febi

186986

190991

MINI 1.6 Diesel
(R55, R56, R57,
R60, R61)

Figure 1

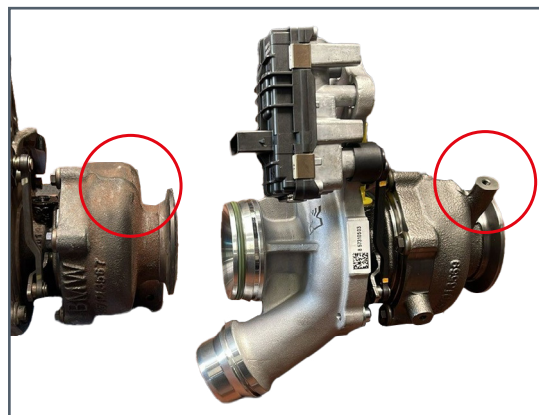
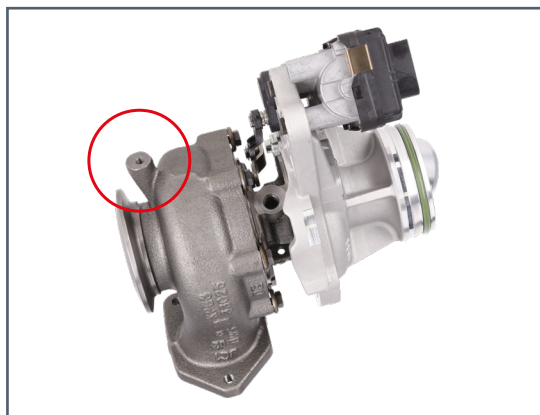
When installing Turbocharger 186986 or Turbocharger Kit 190991, the heat shield must be replaced at the same time. Although the turbocharger is identical to the original one, the mounting points for the heat shield has changed in production. (Fig.1) Therefore, the original heat shield (OE part number 11128579116) is unable to be fitted. The updated heat shield (OE part number 11127823182) must be installed with the new turbocharger.
